# NYE AKER

## MEDVIRKNING FUNKSJONSPROSJEKT - MØTE 1

### G - NYFØDTINTENSIV

## 08.01.026 Behandling, Asfyksi

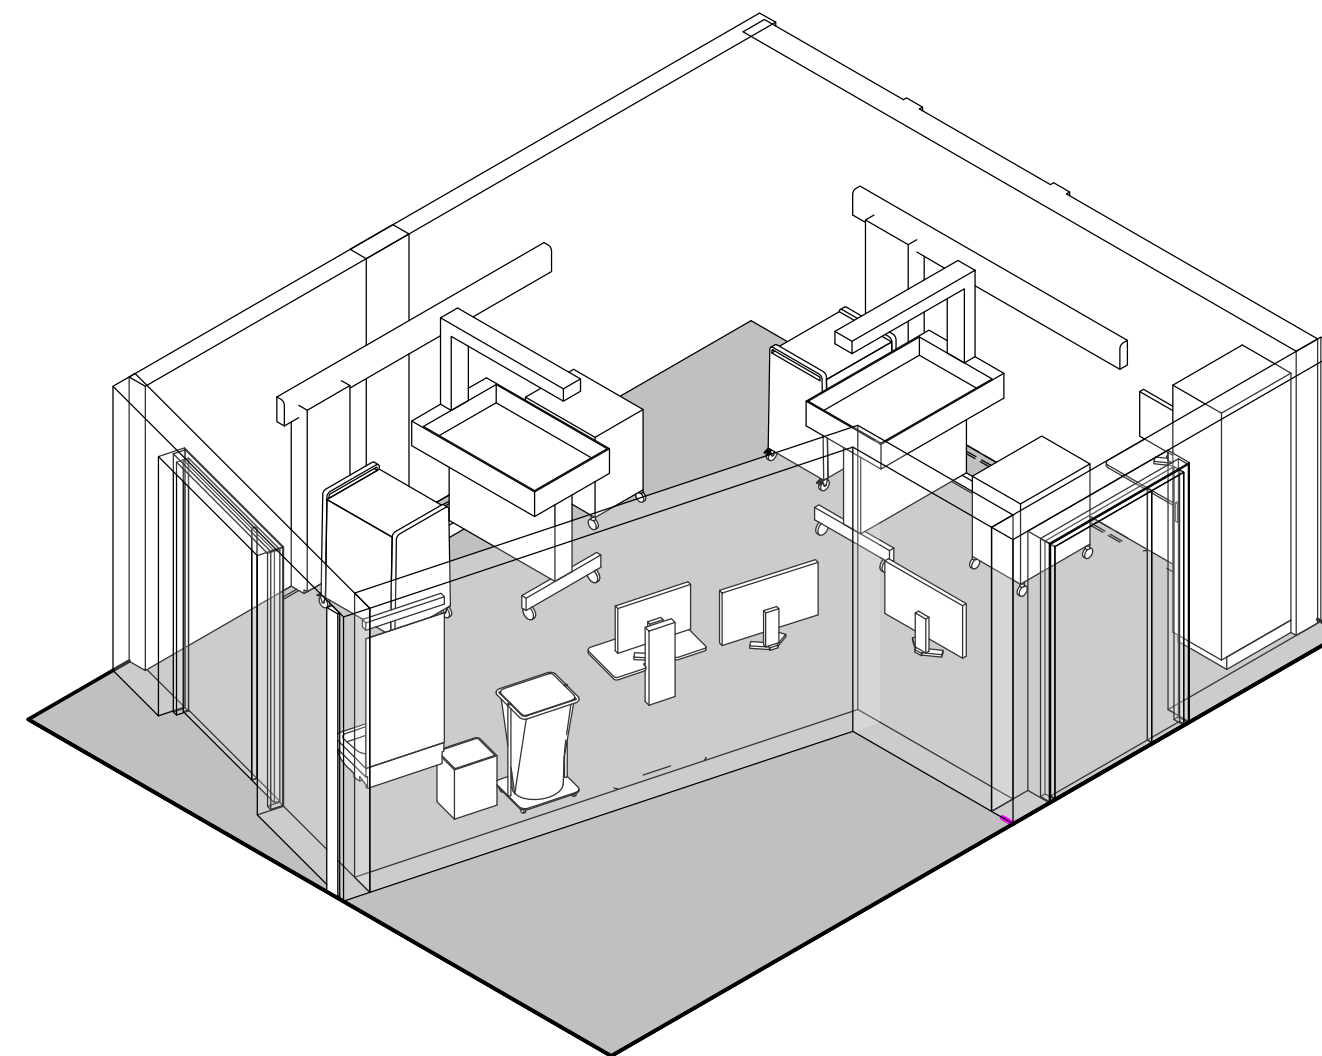
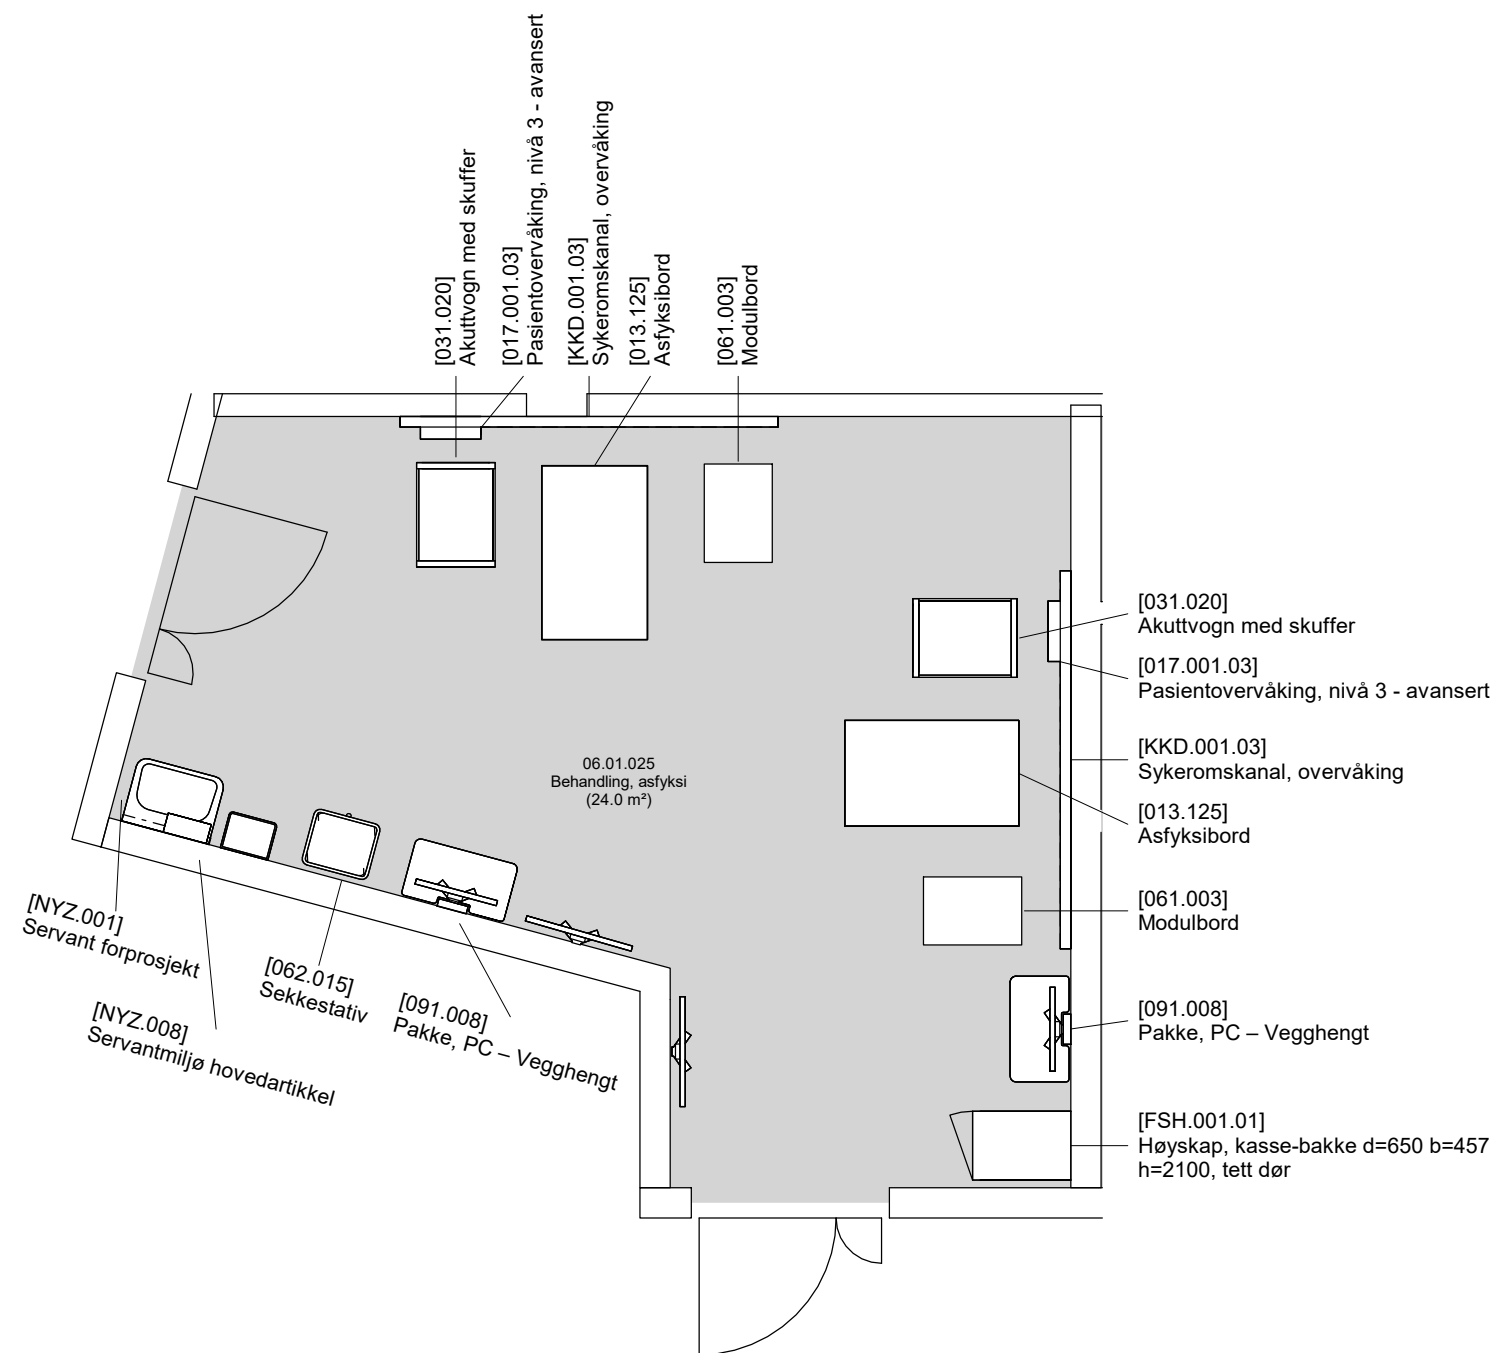
- 1 Er utstyr i rommet hensiktsmessig for å ivareta flyten og funksjonen i rommet?
- 2 Når tvillinger, kan akuttvogn deles av to plasser?
- 3 Når tvillinger, kan PC deles av to plasser?

## 06.01.025 Behandling, Asfyksi

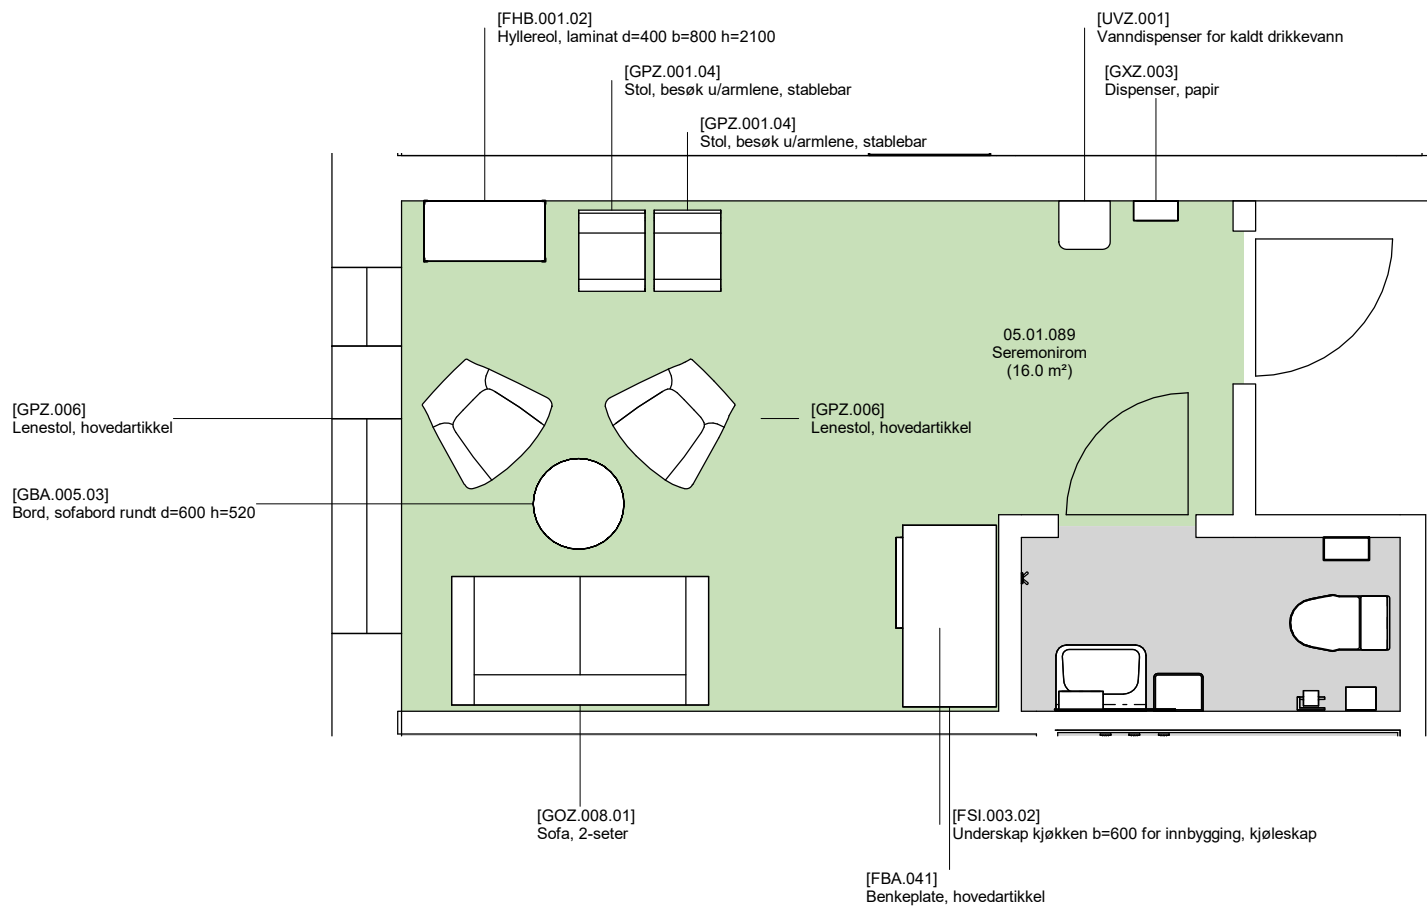
- 1 Er utstyr i rommet hensiktsmessig for å ivareta flyten og funksjonen i rommet?
- 2 Når tvillinger, kan akuttvogn deles av to plasser?
- 3 Når tvillinger, kan PC deles av to plasser?

## 05.01.089 Seremonirom

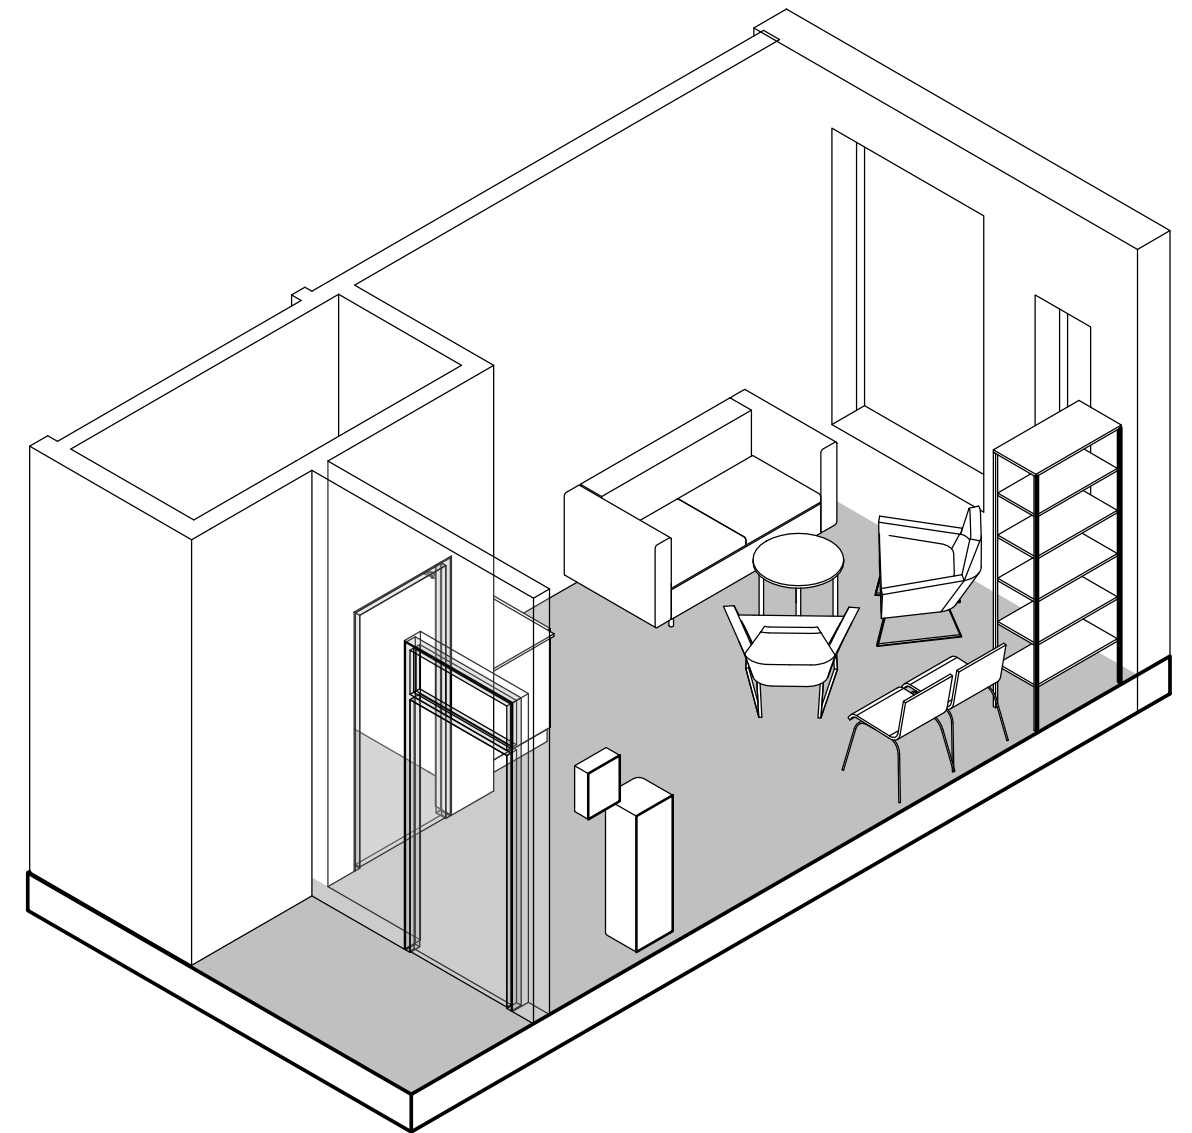
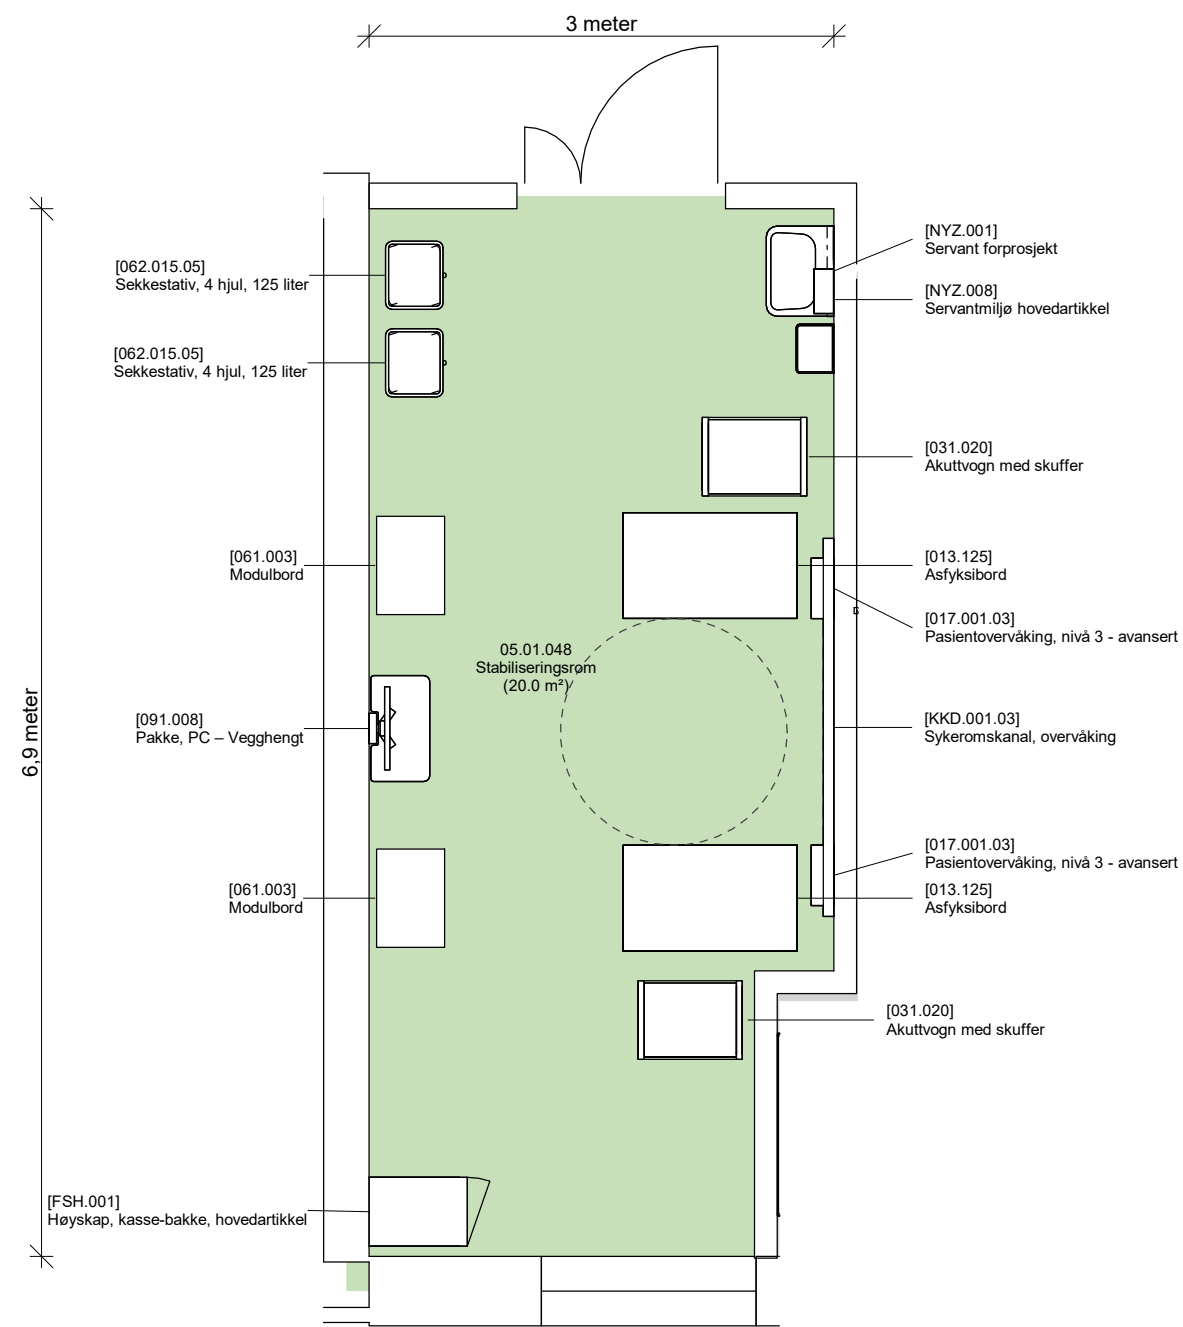
- 1 Er utstyr i rommet hensiktsmessig for å ivareta flyten og funksjonen i rommet?
- 2 Krav til kjøleenhet for død baby:
  - Innvendige dimensjoner?
  - Bør den være innebygget?
  - Utformet som skap i benk, høyskap eller skuff?

## 05.01.048 Stabiliseringsrom

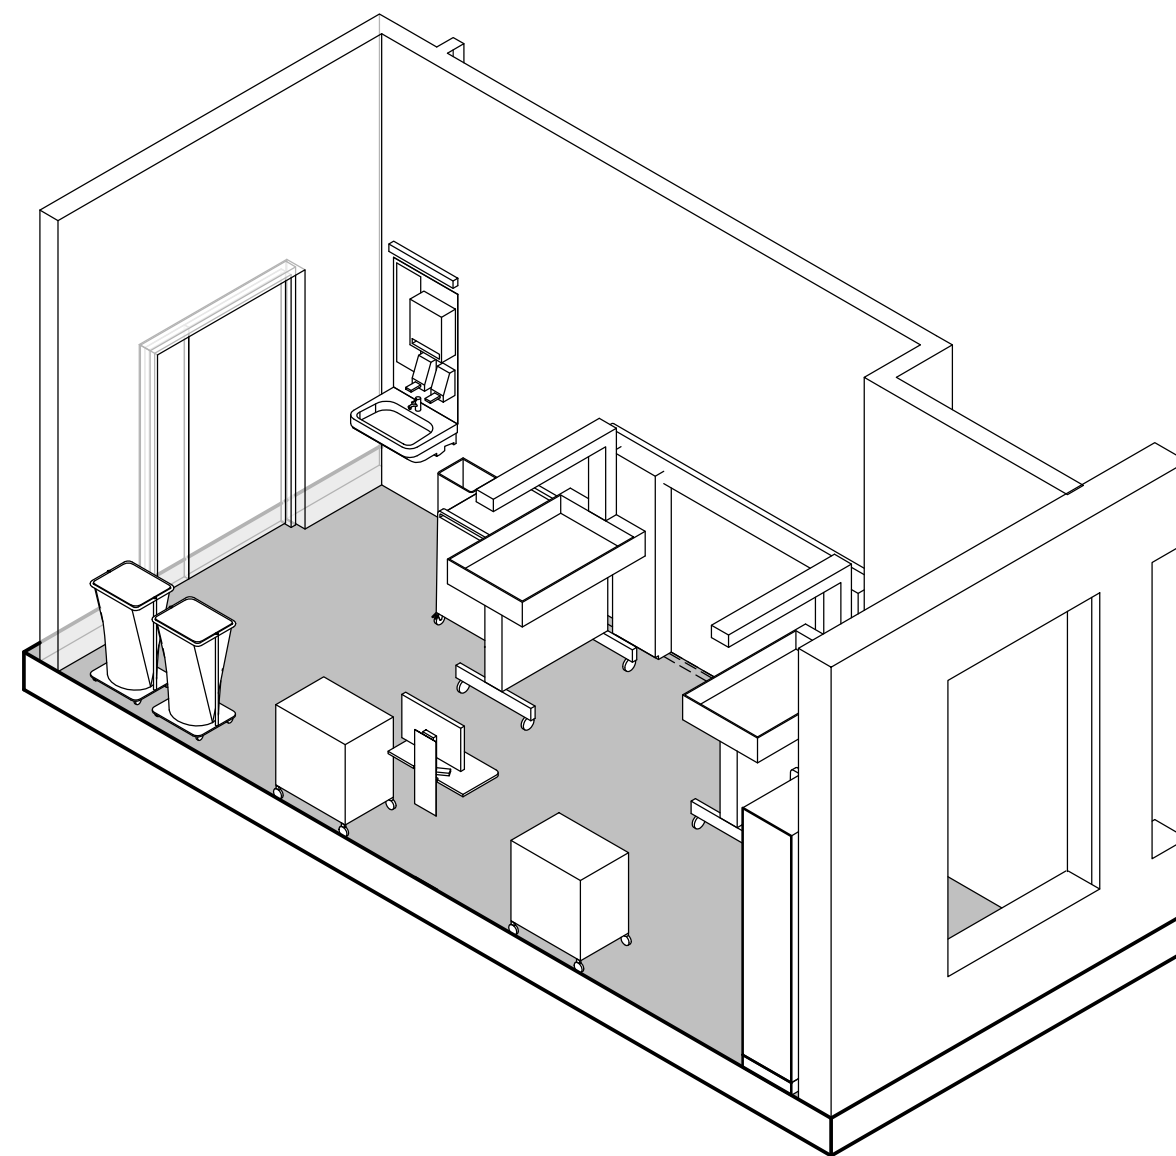
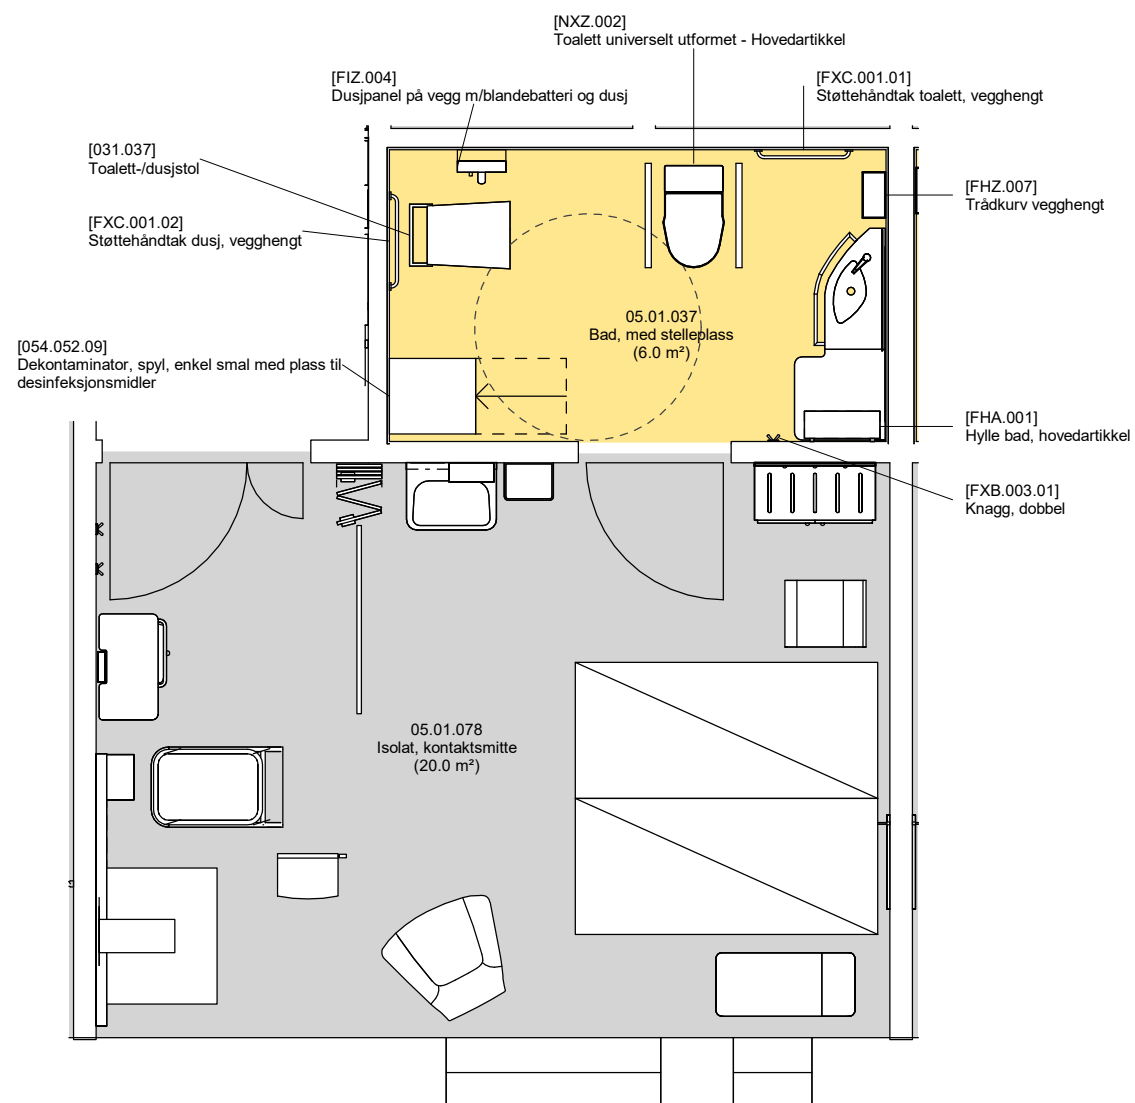
- 1 Er utstyr i rommet hensiktsmessig for å ivareta flyten og funksjonen i rommet?
- 2 Er rekkefølgen av plassering av utstyr hensiktsmessig?
- 3 Rommet er utstyrt for tvillinger. Asfyksibordene har skuffer for oppbevaring av akuttutstyr. Kan rommet utstyres med 1 felles akuttvogn istedenfor 2?
- 4 Kan 1 PC deles av to team ved behandling av tvillinger. Eller kreves 2 pc klienter?
- 5 Tilbakemelding i forprosjekt beskriver at pasient skal trilles inn i rommet liggende i kuvøse med utstyr. Behøves da asfyksibord?
